11 樓 B 戶

客戶工程變更單

B戶 地坪材質範圍示意平面圖

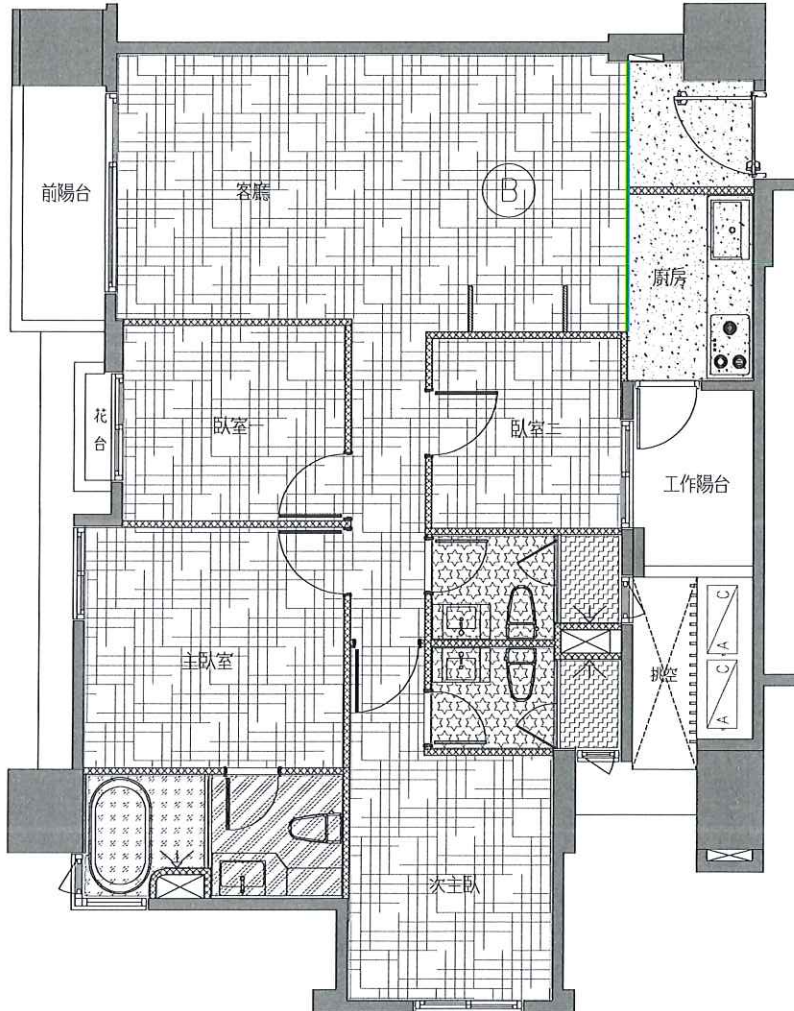
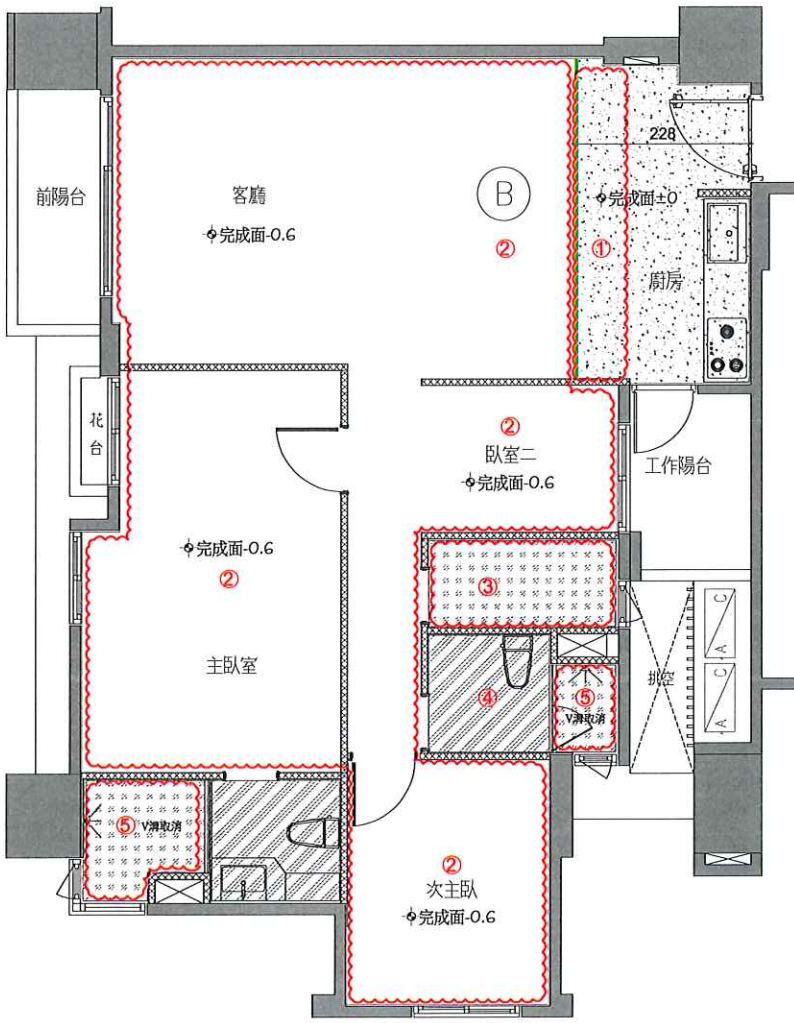
1.玄關地磚範圍追加

a.降噪工程追加

2.客廳&臥室木地板追減

a.降噪工程追加

b.地坪打底粉光-0.6公分

3.客浴相關變更：

a.地壁磚變更同主浴

b.地磚為主浴濕區30x60

c.淋浴門及門檻追減

d.降噪工程(當層)追加

4.次主浴地壁磚變更同主浴

5.主浴、次主浴淋浴區V溝取消

B戶 天花板範圍示意平面圖(套上層樑)

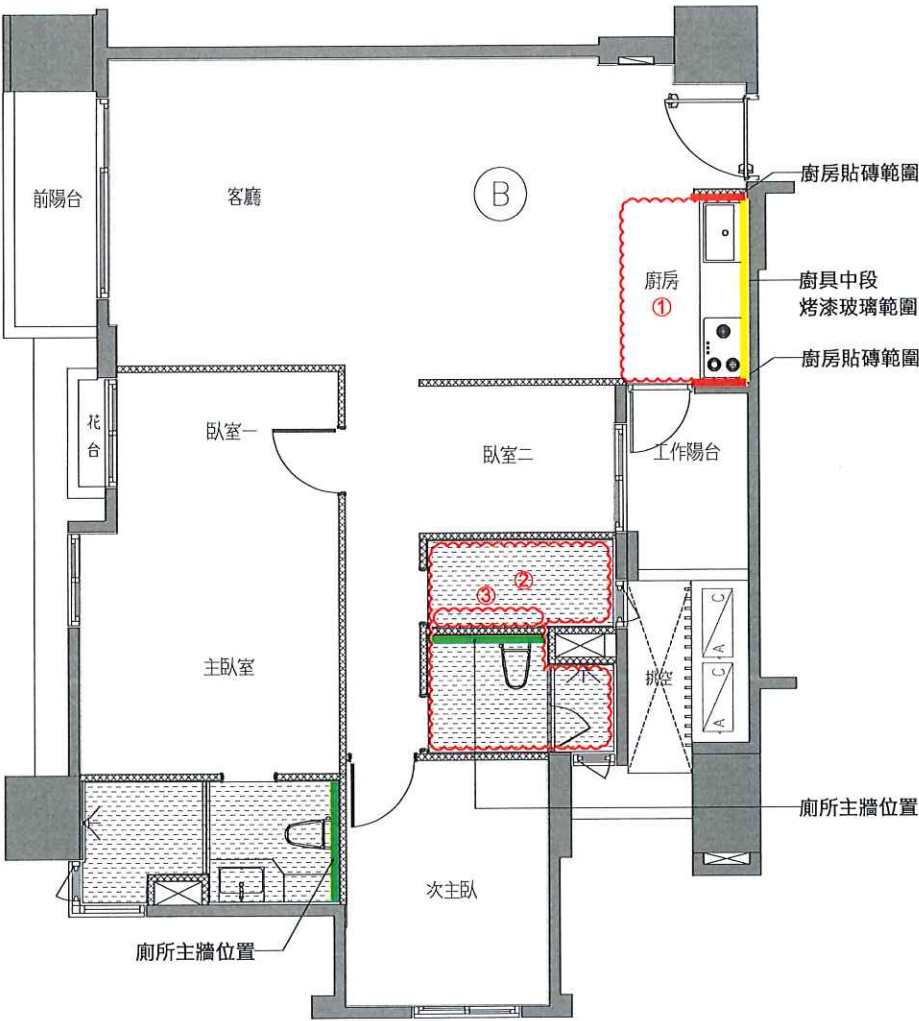
- 1.廚房天花板、立板、油漆追減
- a.廚房燈具追減x2
- b.此區因管線外露，結構頂板不補油漆
- 2.天花板範圍位變更
- 3.主牆壁磚(60x120)變更為濕區(30x60)壁磚

B戶 插座及弱電位置示意平面圖

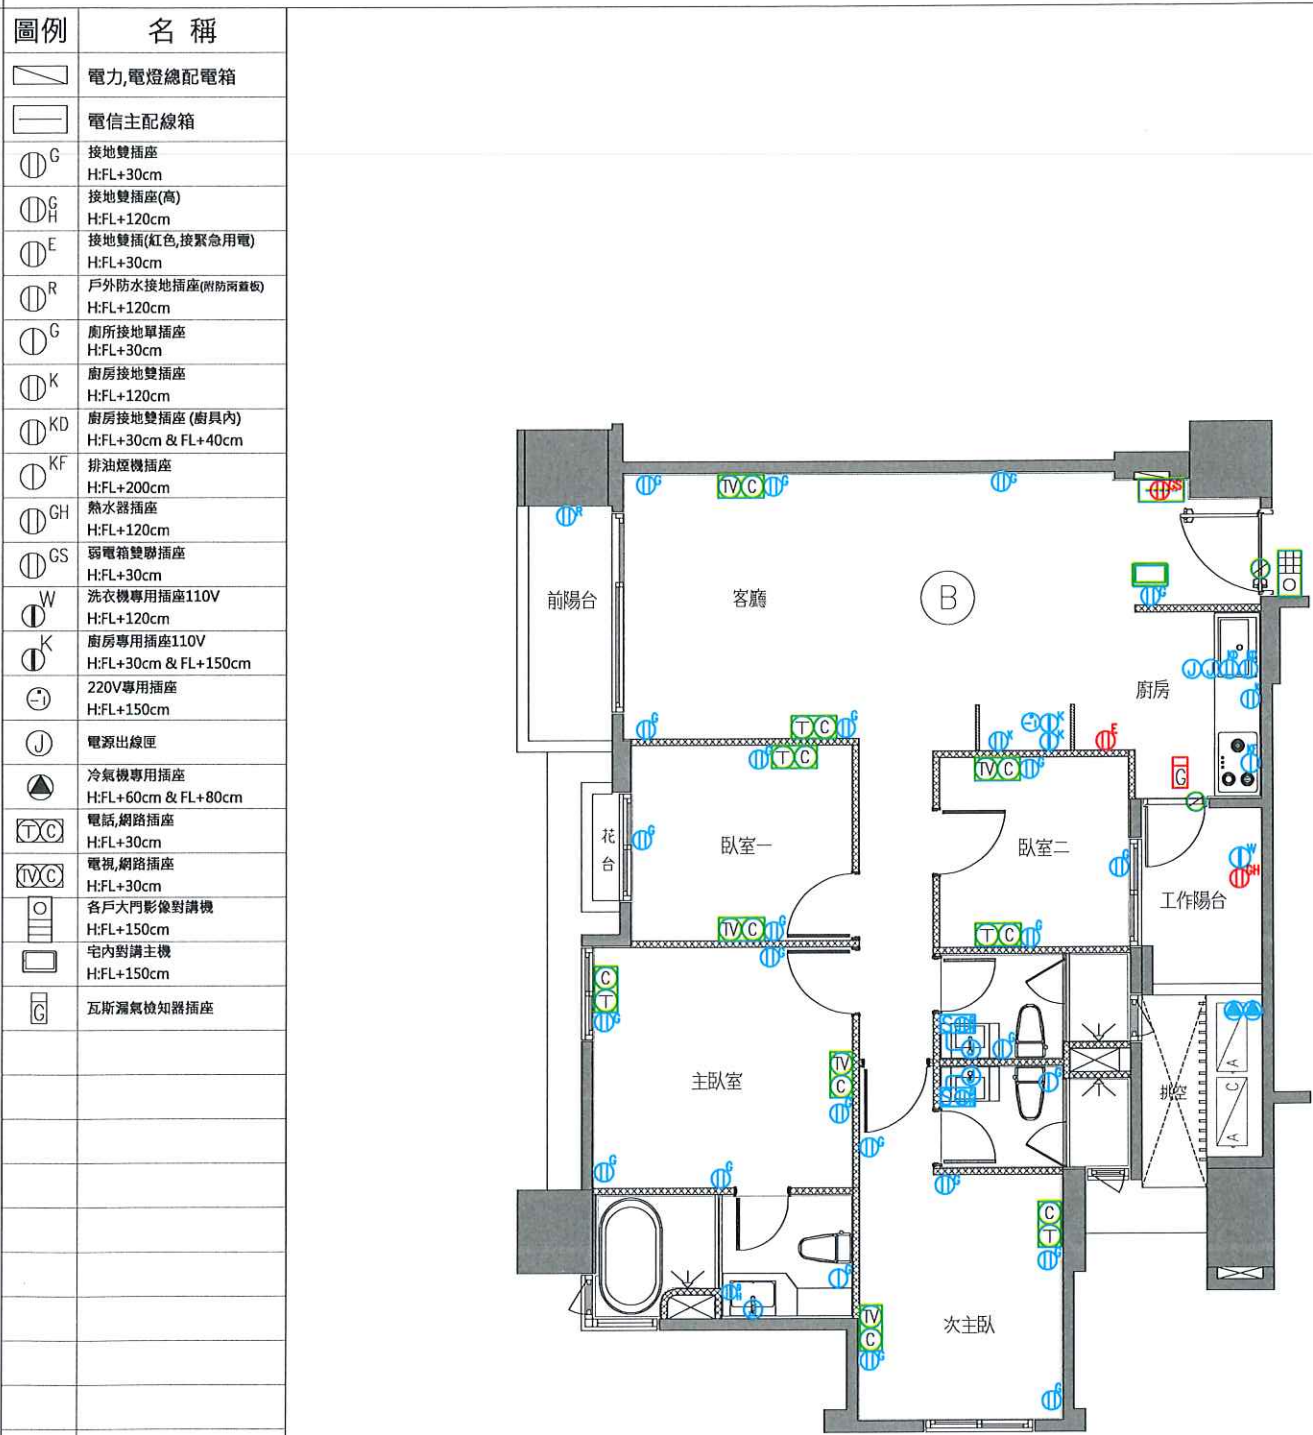
- 1.插座位移
- 2.弱電位移
- 3.對講機位移
- 4.追加110V插座x5
- 5.追加110V專用插座x1
- 6.追加110V地埋式插座x1
- 7.追減(TV)電視x1
- 8.追減(C)網路x2
- 9.追減(T)電話x1

B戶 電燈開關及迴路示意圖(套上層樑)

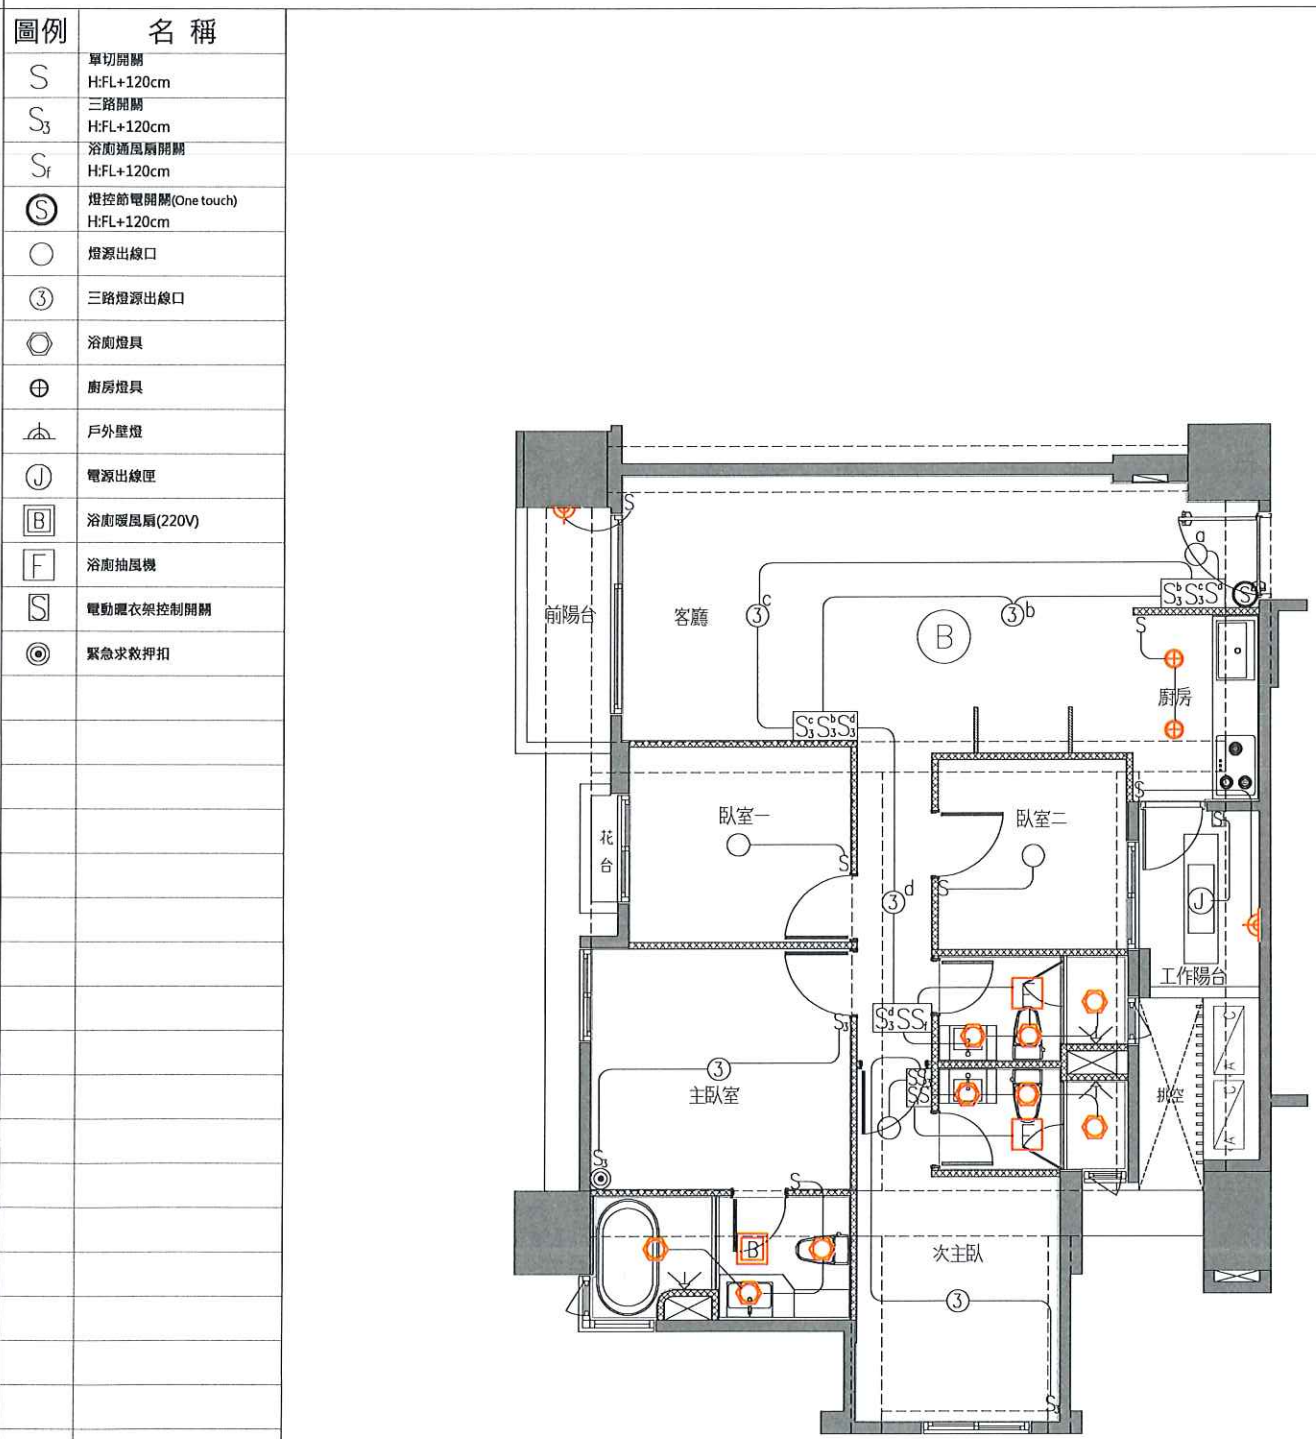
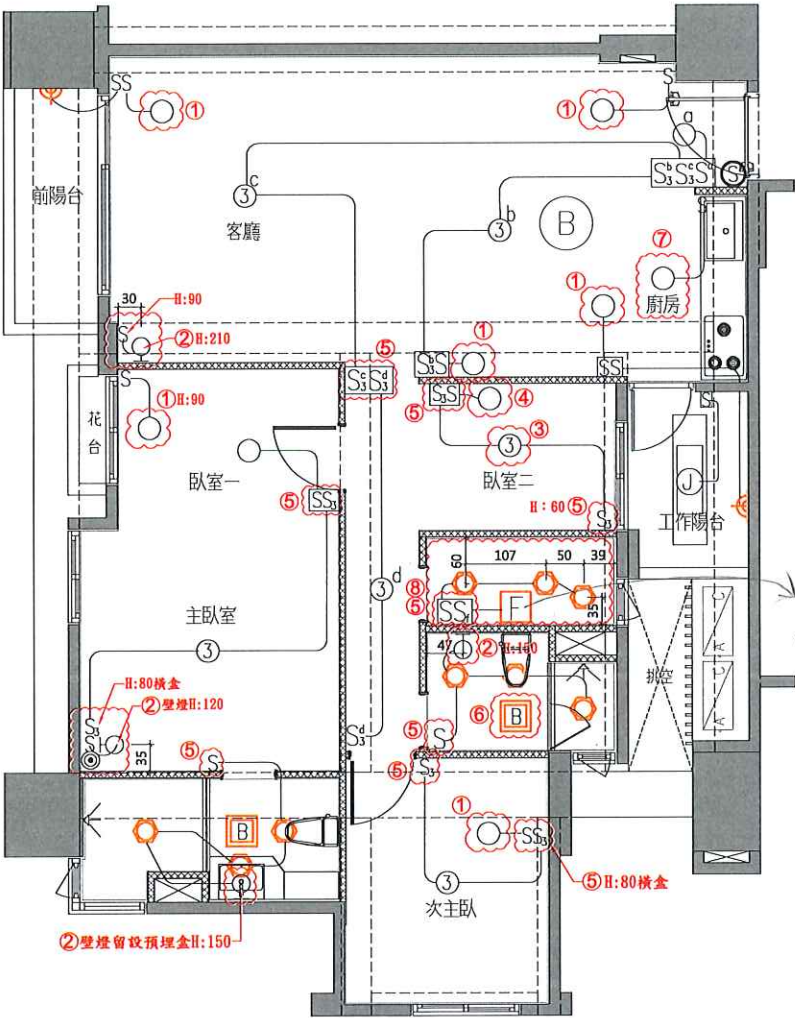
- 1.追加燈具出線口x5
- a.追加單切開關x5
- 2.追加壁燈出線口x4
- a.追加單切開關x2
- 3.追加雙切燈具迴路x1
- 4.燈具出線口位移
- 5.燈具開關切位移
- 6.抽風機變更為暖風機
- a.追加暖風機220V電源
- b.抽風機開關取消
- 7.廚房燈具追減x2
- 8.廁所燈具位移

已取消設備
但留電源
所以圖例調整

B戶 排水示意平面圖(套下層樑)

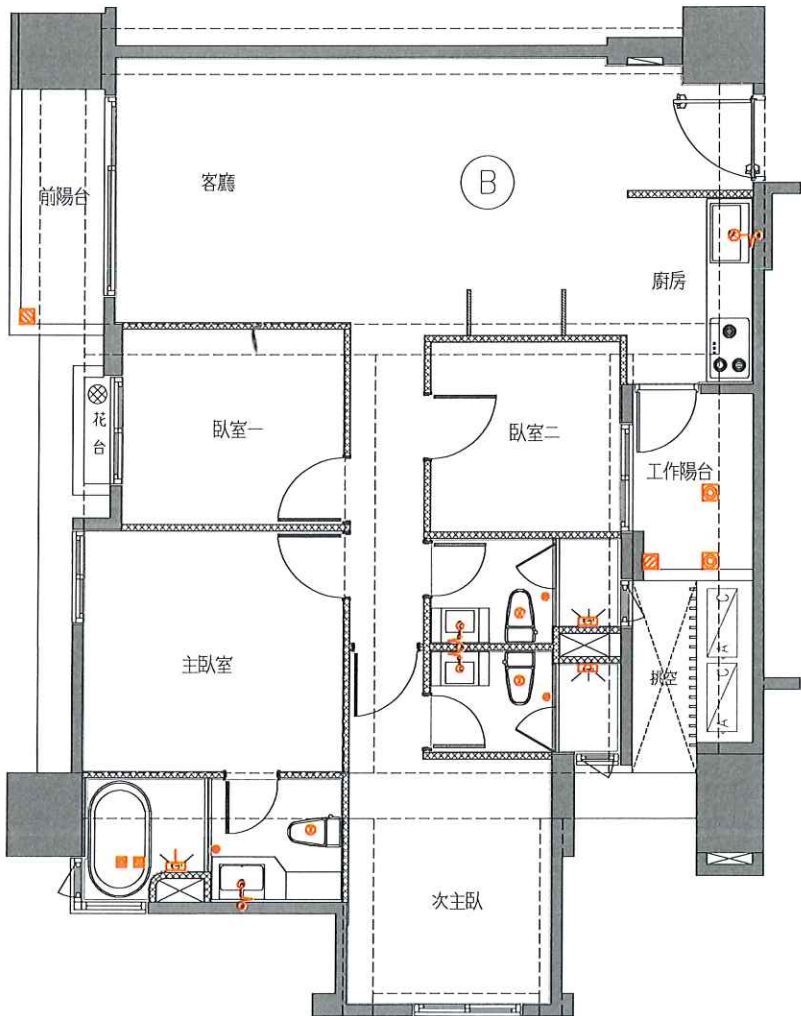
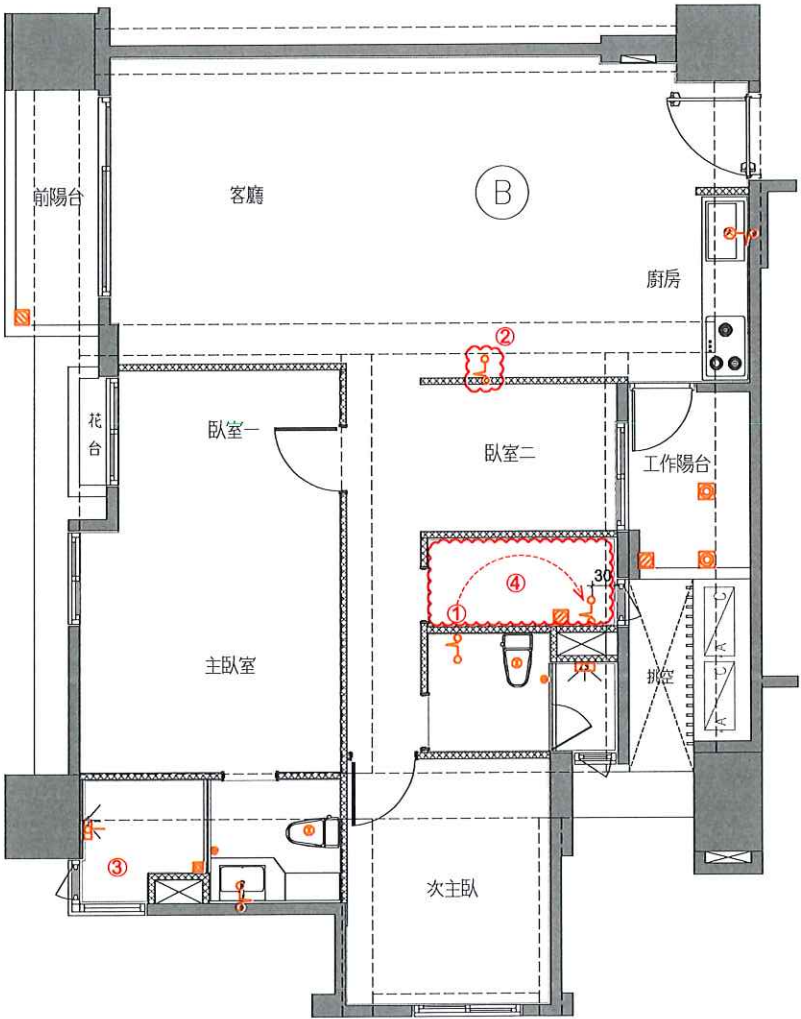
- 1.壁面排水位移
- 2.追加壁面排水
- 3.追減浴缸排水x1
 - a.浴缸方形地板排水位移
- 4.客浴相關變更：
 - a.追減馬桶排水x1
 - b.追減總存x1
 - c.追減淋浴線型排水x1
 - d.追加方形地板排水x1

B戶 冷氣套管及排水位置示意圖(套上層樑)

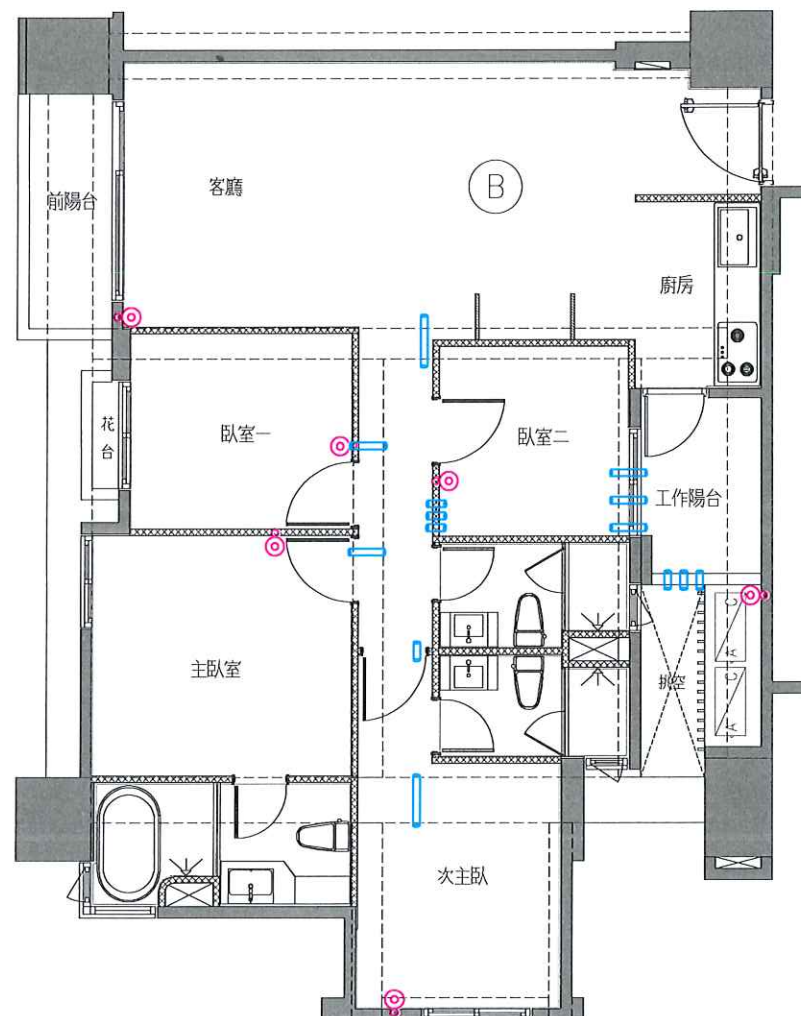
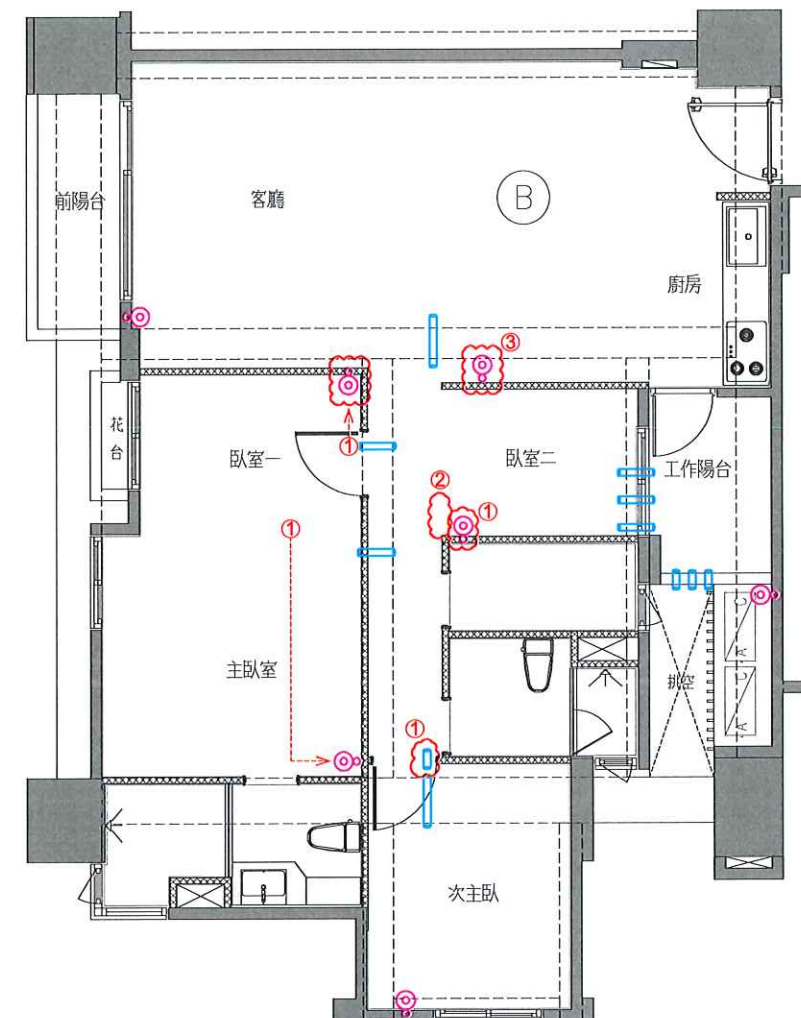
- 1.空調排水或套管位移
- 2.追減空調套管x3
- 3.追加空調排水x1
